改善箇所説明図

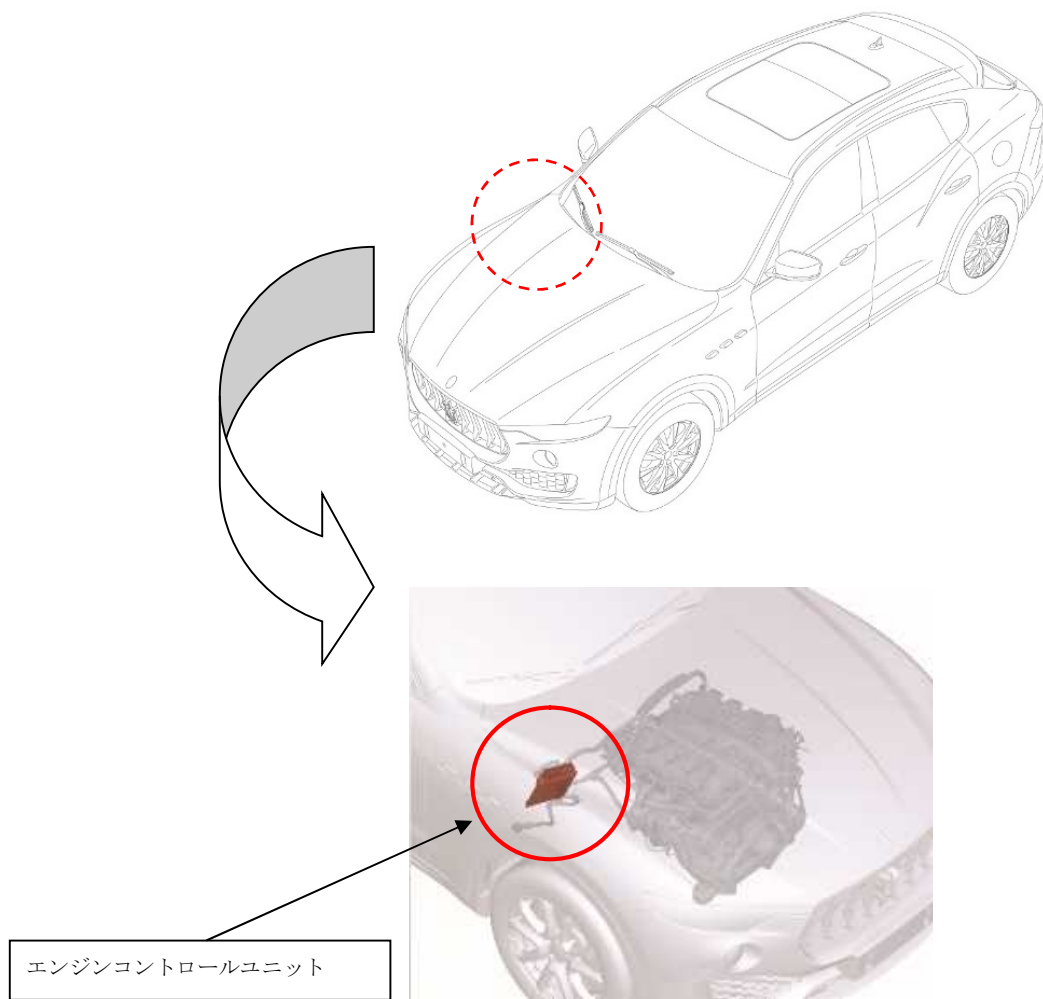
基準不適合箇所

エンジンコントロールユニットの制御プログラムが不適切なため、車両停止直前の車速域でブレーキをかけた際、エンジン回転数が過度に低下することがある。そのため、ギヤがニュートラルになり、最悪の場合、走行中エンジンが停止するおそれがある。

改善の内容

全車両、エンジンコントロールユニットの制御プログラムの変更をする。

※注意： は制御プログラムの変更をする部品を示す。

識別：プログラムを書き換えたエンジンコントロールユニットへ黄色ペイントで5mmの円形の印をつける
